FEUERWACHE ALT-FRIEDRICHSFELDE

Ergebnisprotokoll

Neubau einer Schwerpunktfeuerwache
Alt-Friedrichsfelde 60, Berlin-Lichtenberg

Ergebnisprotokoll - Phasen 1 und 2

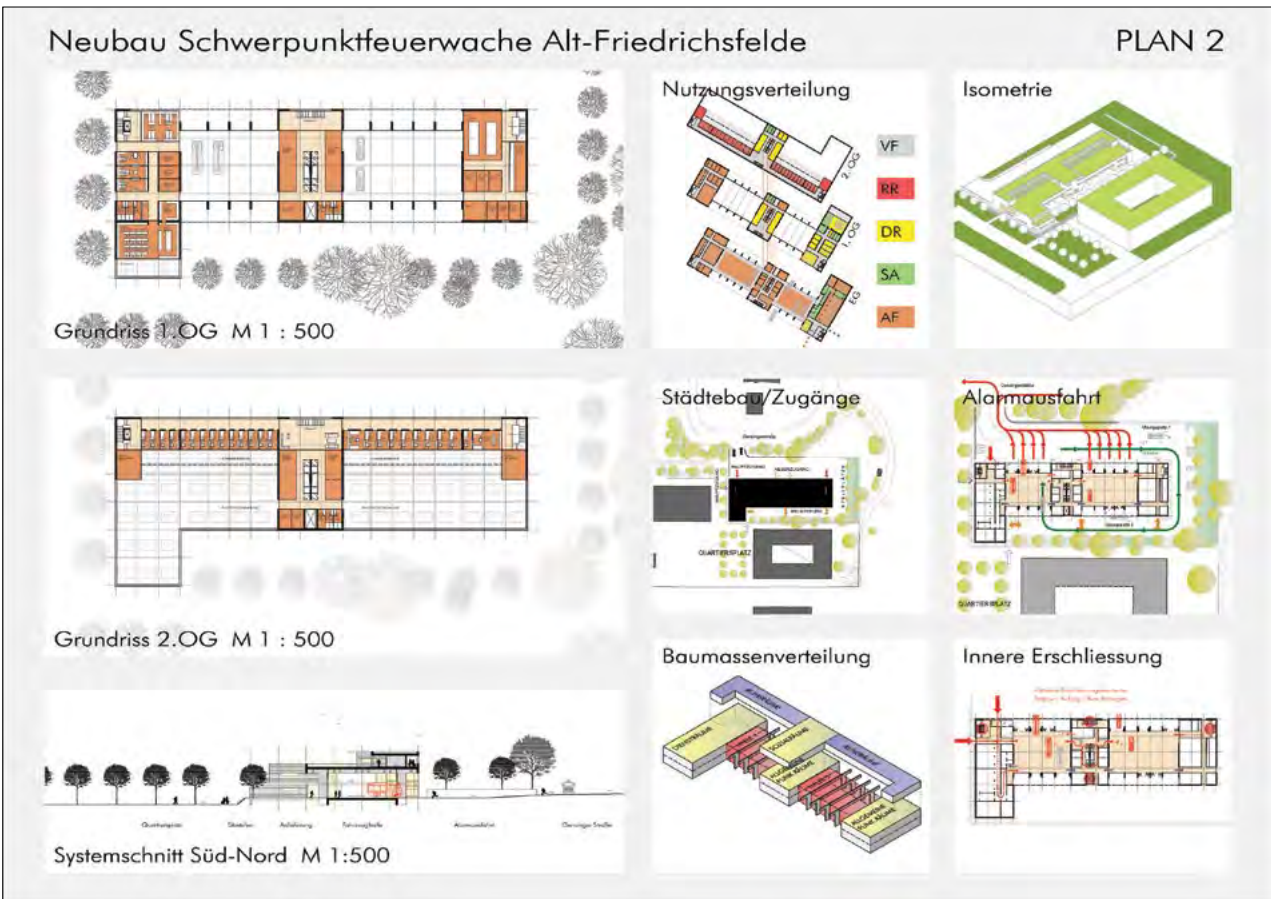
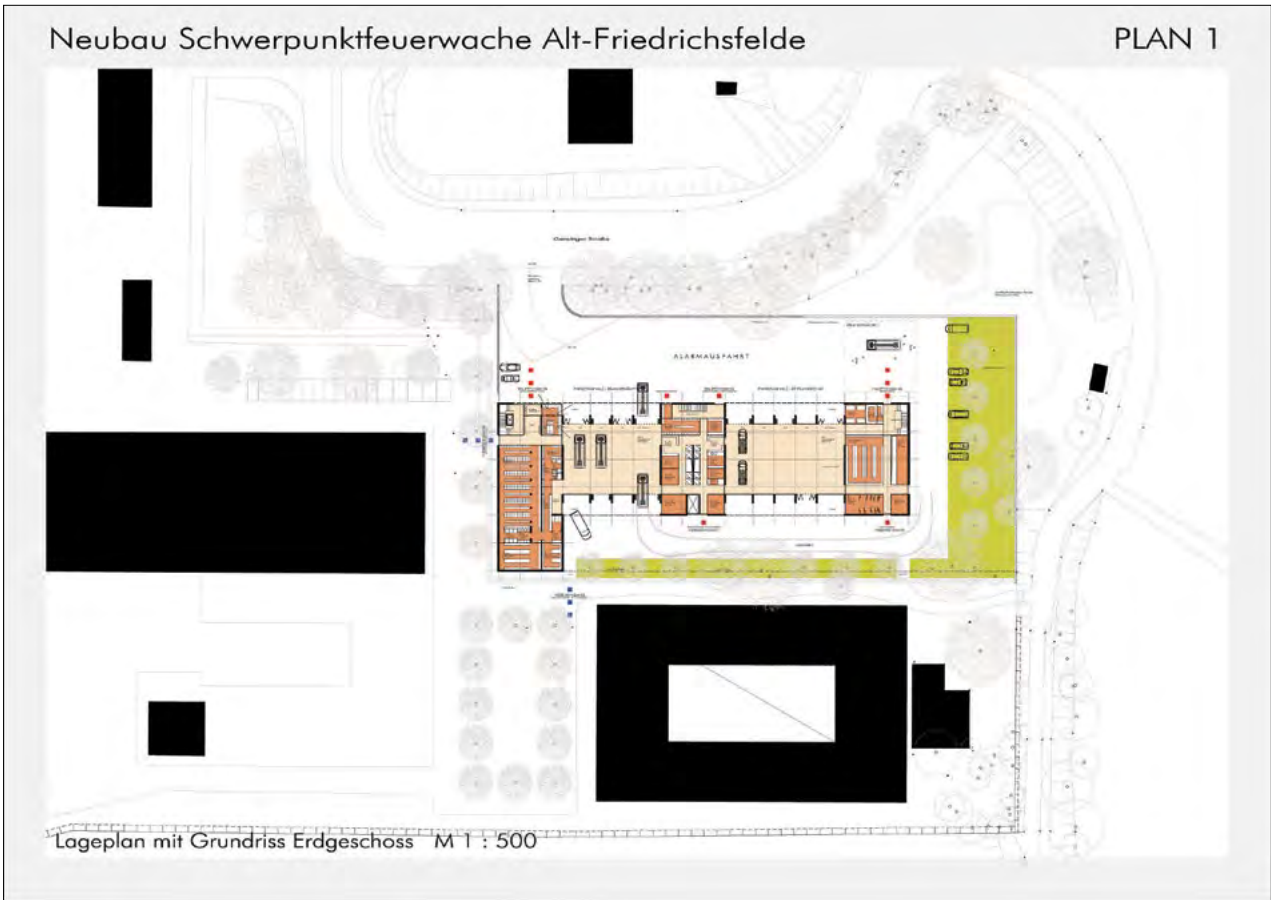
- Materialisierung Gebäude: Holzbauweise bzw. Holzhybridbauweise, natürliche / unbeschichtete Holzfassade
- Einfriedung / Gestaltung Niveausprung: k.A.
- Nutzung Freiflächen: Übung im Osten des Gebäudes, Freizeit: k.A.
- Baumbestand nicht erhalten, Ersatzpflanzungen vorgeschlagen
- 22 Stellplätze PKW im Osten
- Stellplätze Fahrräder: k.A.

- Alarmausfahrt: Breite 16,25 m, max. Steigung 6%
- Umfahrung/Durchfahrt Einsatzfahrzeuge im Süden zu knapp bemessen (ca. 13 m)
- Anordnung/Lage Fahrzeughalle: keine Unterteilung der Halle, Rutschstangen enden direkt im Fahrzeugbereich, mittige Sprungschächte ohne Umstiegsmöglichkeit, Schleusen sind nicht in der Fahrzeughalle integriert; allg. Funktionsräume: weitgehend funktionsgerecht, Lage Schrankraum im 2.OG
- Anordnung/Lage Dienst- und Sozialräume: EG-3.OG im Kopfbau
- Anordnung/Lage Ruheräume: 2.OG, nach Süden orientiert

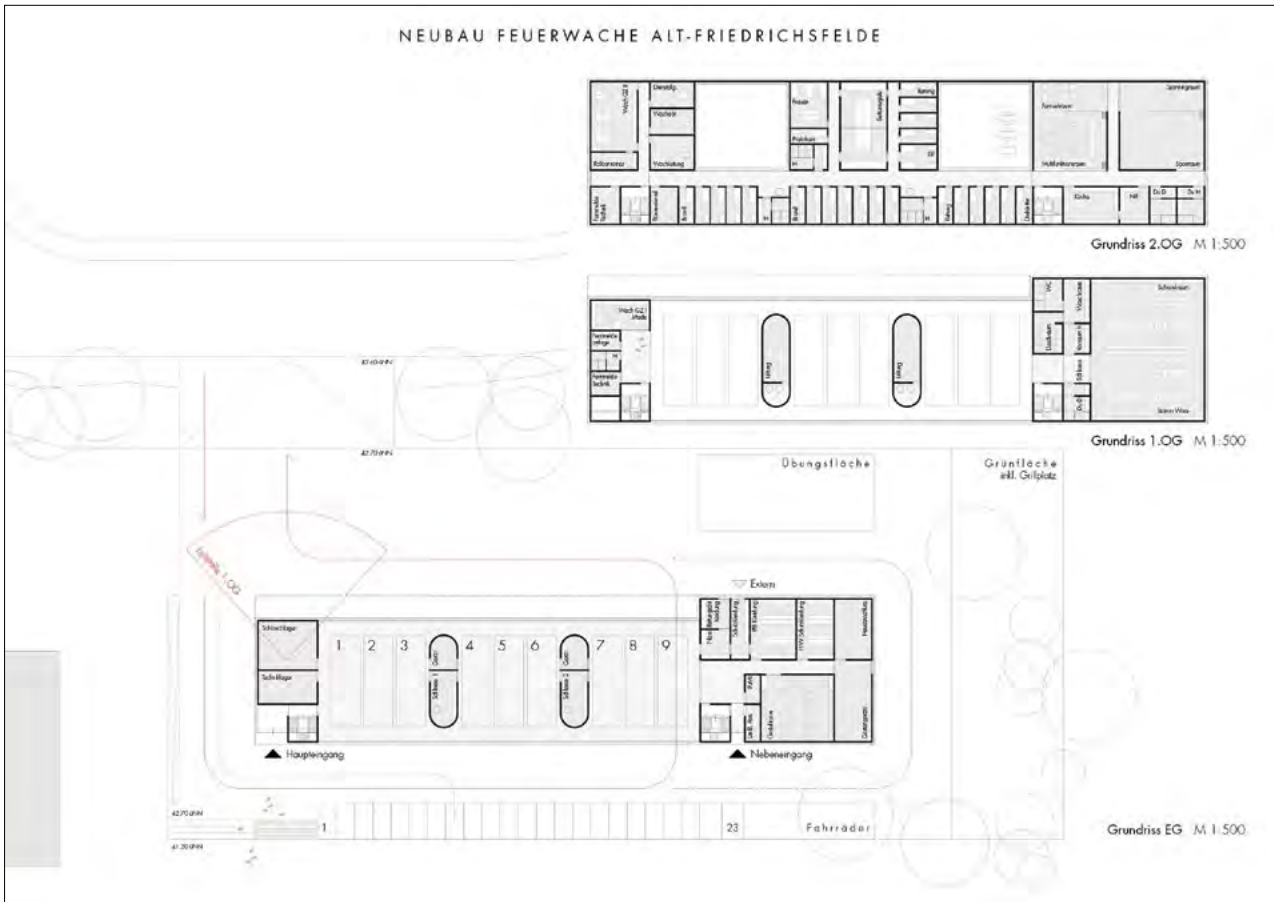
- Materialisierung Gebäude: Fassade Verblendmauerwerk
- Einfriedung / Gestaltung Niveausprung: Stützmauer als Fortsetzung des Baukörpers
- Nutzung Freiflächen: abgesenkter Freibereich (Ursprungsniveau) im Osten mit Grillplatz, Volleyballfeld und Tischtennisplatten.
- Baumbestand im Osten teilweise erhalten, Ersatzpflanzungen
- 22 Stellplätze PKW im Westen
- Stellplätze Fahrräder überdacht (Gebäudenische) am Platz

- Alarmausfahrt Breite 20m, Steigung mittig 6%
- Umfahrung/Durchfahrt Einsatzfahrzeuge im Süden zu knapp bemessen (ca. 12,5 m)
- Anordnung/Lage Fahrzeughalle: Fahrzeughalle mit 3 x 3 Fahrzeugständen mit Schleusen dazwischen, allg. Funktionsräume im UG, EG und 1.OG
- Anordnung/Lage Dienst- und Sozialräume: in allen Geschossen
- Anordnung/Lage Ruheräume: 2. OG

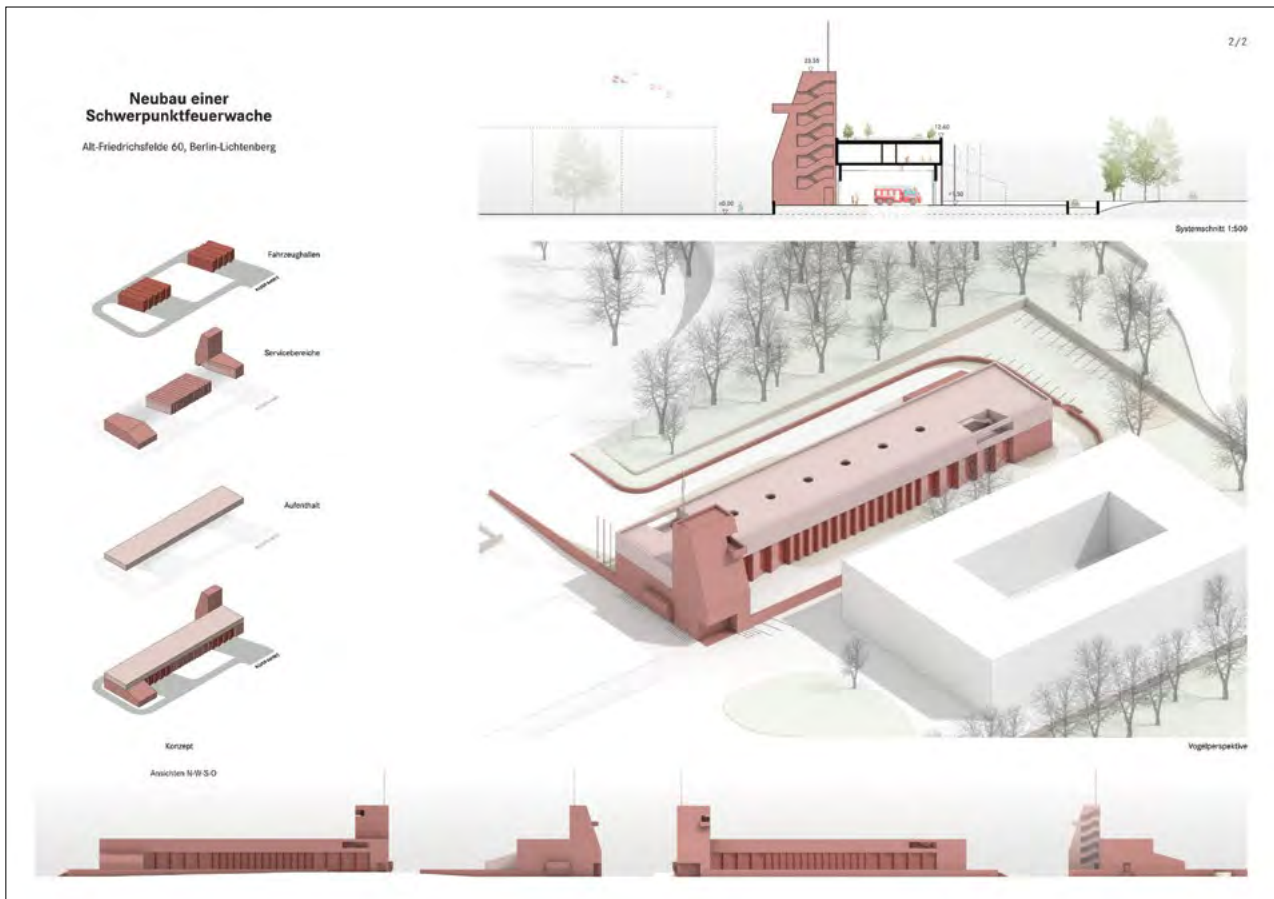
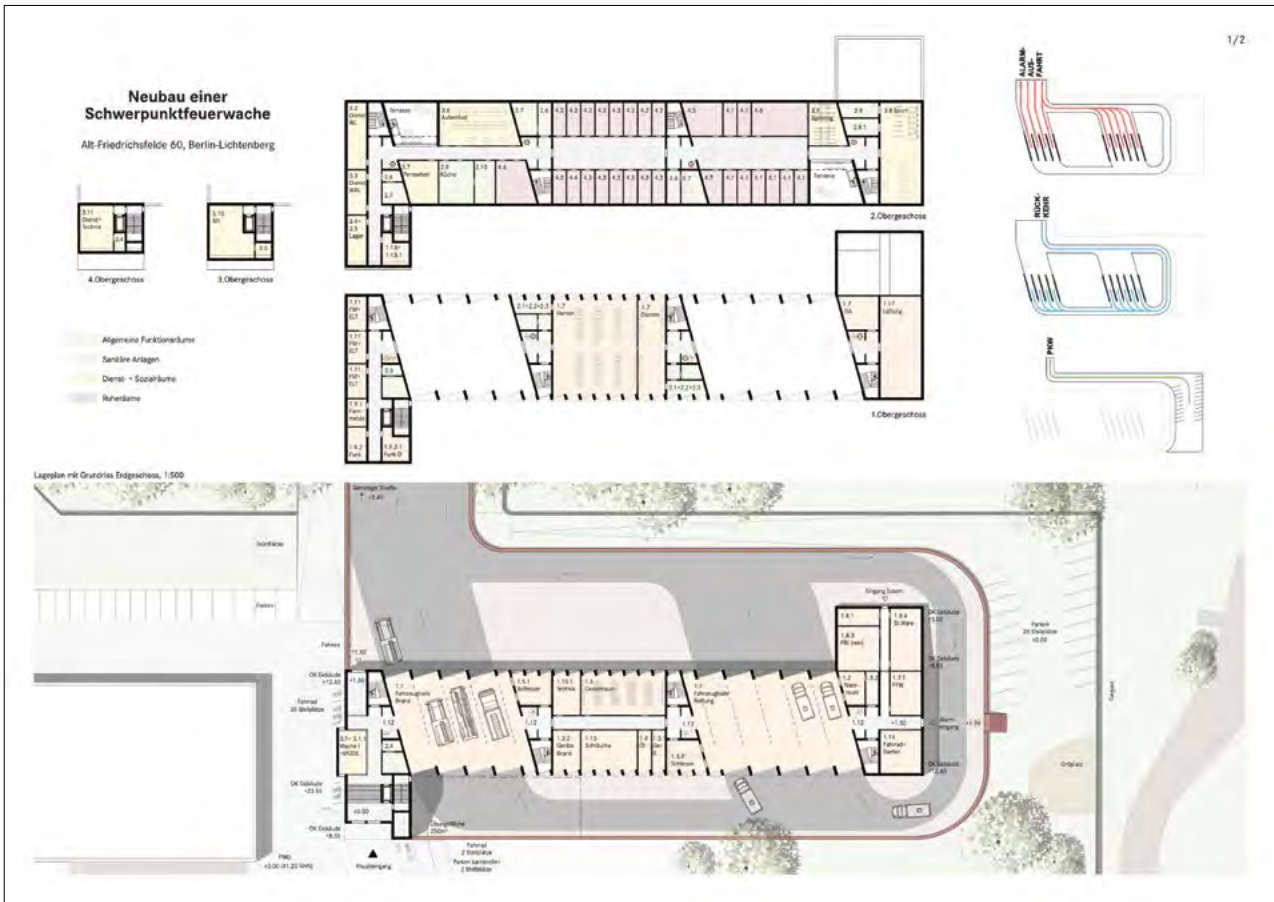
- Materialisierung Gebäude: Fassade aus anthrazitfarbenem Beton
- Einfriedung / Gestaltung Niveausprung: k.A.
- Nutzung Freiflächen (Übung, Freizeit): Übungsfläche im Norden, Grünfläche inkl. Grillplatz im Osten
- Baumbestand teilw. erhalten, zusätzliche Bäume im Osten
- 23 Stellplätze PKW: Im Süden zum BDG, Zufahrt im Westen neben Alarmausfahrt
- Stellplätze Fahrräder: im Süden neben PKW-Stellplätzen

- Alarmausfahrt, Breite 30 m, Steigung mittig 10%
- Kreuzung von Privat-PKW und Einsatzfahrzeugen
- Umfahrung/Durchfahrt Einsatzfahrzeuge: Vollständige Umfahrung Feuerwache, im Süden zu knapp bemessen (8m)
- Anordnung/Lage Fahrzeughalle und allg. Funktionsräume: Halle mit 3 x 3 Fahrzeugständen und Schleusen dazwischen, Schrankraum im 1.OG
- Anordnung/Lage Dienst- und Sozialräume: überwiegend im 2.OG zu zwei Innenhöfen
- Anordnung/Lage Ruheräume im 2.OG, nach Süden orientiert.

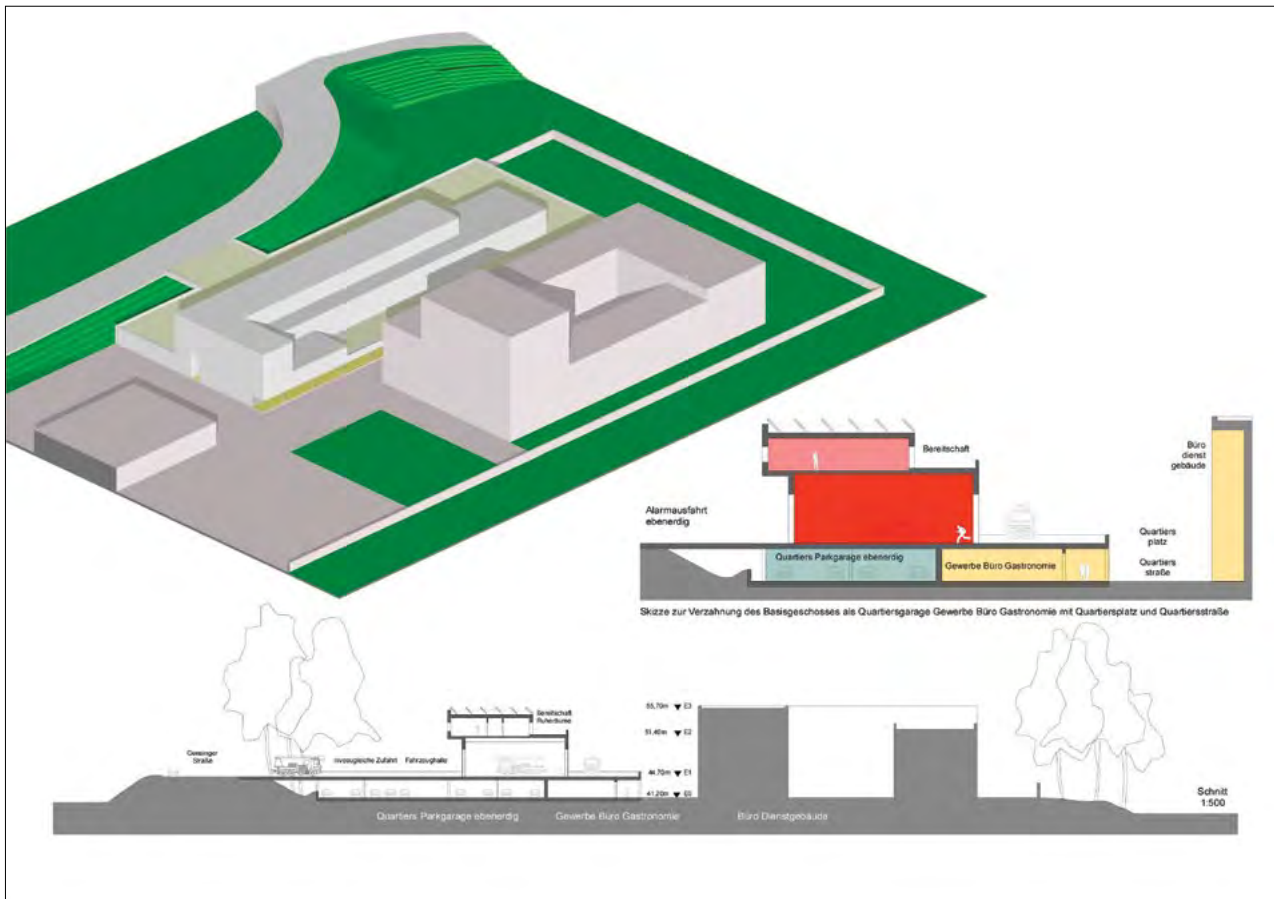
- Materialisierung Gebäude: Holz-Beton-Hybrid-Konstruktion, Obergeschosse Holzrahmenbau
- Einfriedung / Gestaltung Niveausprung: abgerundete Stützmauer
- Nutzung Freiflächen: Grillplatz im Osten auf Ursprungsniveau, Umfassungsmauer kann nahezu vollständig erhalten werden
- Baumbestand nicht erhalten, keine Ersatzpflanzungen
- 20 Stellplätze PKW im Osten über separate Einfahrt, 2 Stellplätze (barrierefrei) auf dem Platz
- 20 Stellplätze Fahrräder im Westen (nicht überdacht) 2 Stellplätze (nicht überdacht) auf dem Platz

- Alarmausfahrt, Breite 20m, Rampensteigung nicht angegeben ca. 9 % mittig
- Umfahrung/Durchfahrt Einsatzfahrzeuge im Süden zu knapp bemessen (ca. 10 m)
- Anordnung/Lage Fahrzeughalle: Fahrzeughalle zweigeteilt mit Schleusen dazwischen, Schrägstellung der Stellplätze; allg. Funktionsräume im EG und 1.OG, umständliche Erreichbarkeit des Schrankraumes
- Anordnung/Lage Dienst- und Sozialräume: EG und 2.OG
- Anordnung/Lage Ruheräume: 2. OG

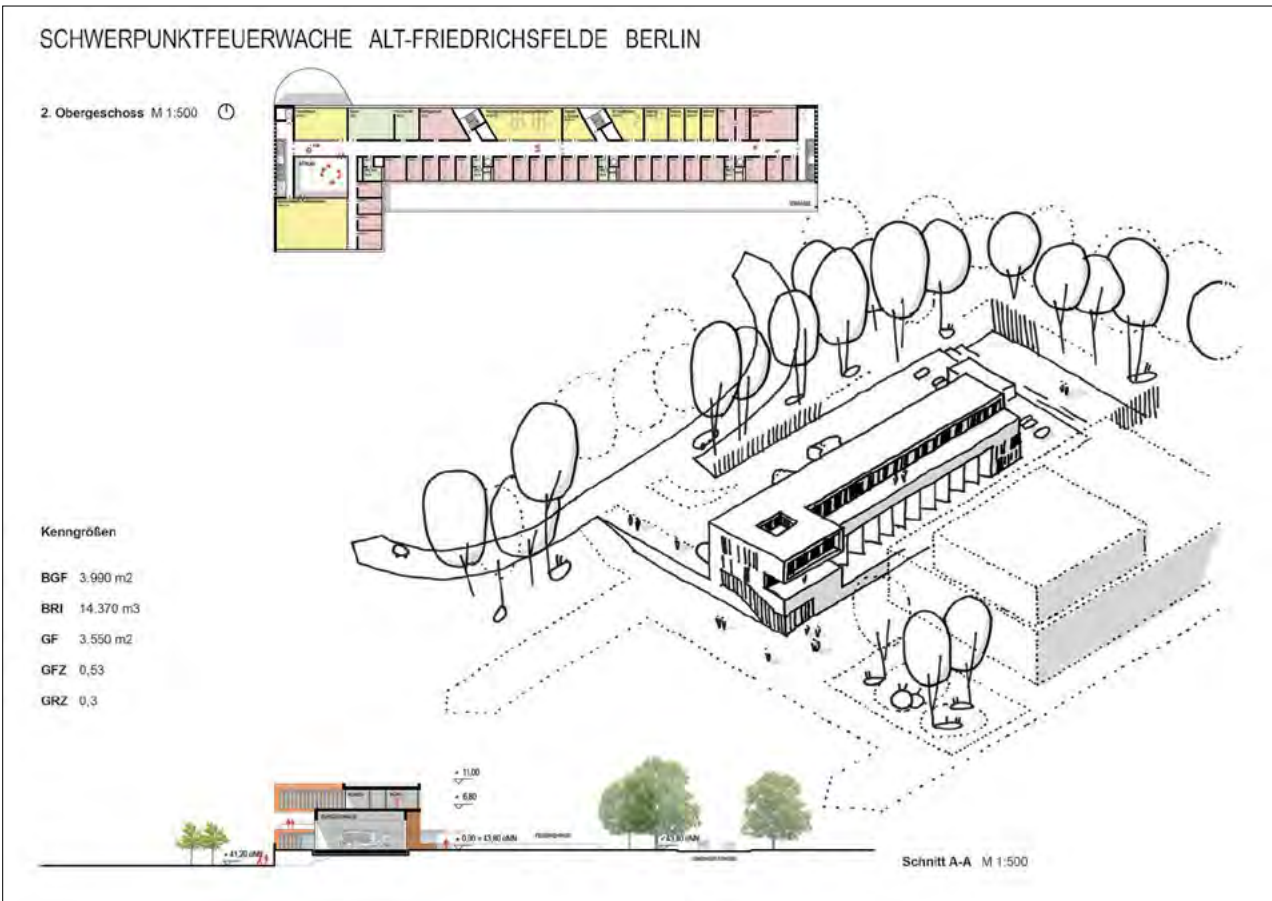
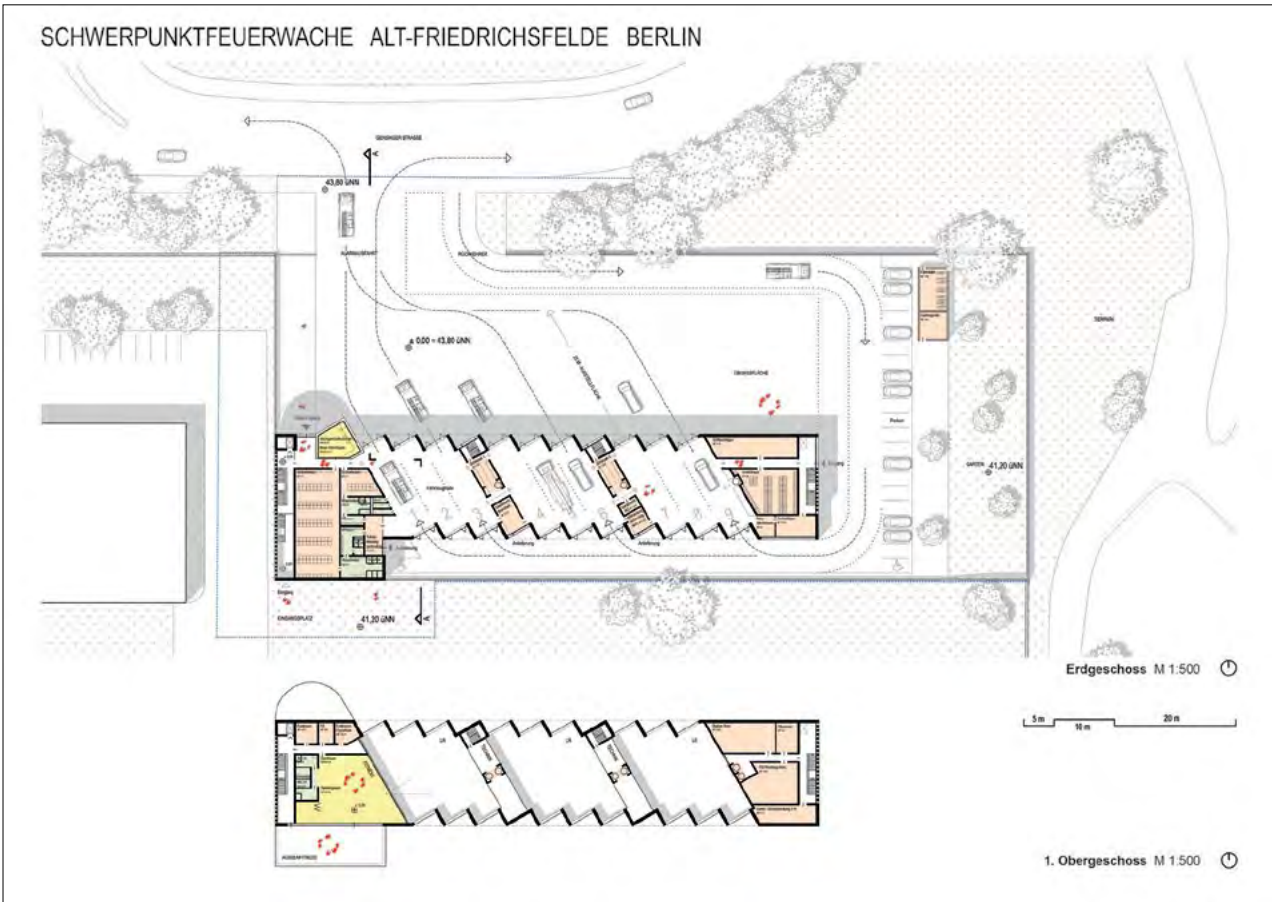
- Materialisierung Gebäude: EG in Massivbauweise, Fassade mit Sichtbetonfertigteilen. OG als Holzbau, ggf. vorgefertigte Raummodule, Metallfassade
- Einfriedung / Gestaltung Niveausprung: kein Niveausprung, kontinuierliches Quergefälle 3,5% (Nord-Süd), Sitzkante ca. 35cm an Grundstücksgrenze.
- Nutzung Freiflächen: Retentionsmulde, Außensportflächen und Grillen auf dem Dach
- Baumbestand nicht erhalten, keine Ersatzpflanzungen
- 22 Stellplätze PKW direkt an der Umfahrung Halle
- Stellplätze Fahrräder: k.A.

- Alarmausfahrt, Breite 20m, Rampensteigung mittig ca. 8 %
- Umfahrung/Durchfahrt Einsatzfahrzeuge im Süden zu knapp bemessen (ca. 11 m)
- Anordnung/Lage Fahrzeughalle: Fahrzeughalle zweigeteilt mit Schleusen dazwischen, Schrägstellung der Stellplätze; allg. Funktionsräume im EG und 1.OG
- Anordnung/Lage Dienst- und Sozialräume: EG, 1.OG, 2.OG
- Anordnung/Lage Ruheräume: 2. OG
- Abstellraum 1.14 und Müllraum außerhalb Gebäude
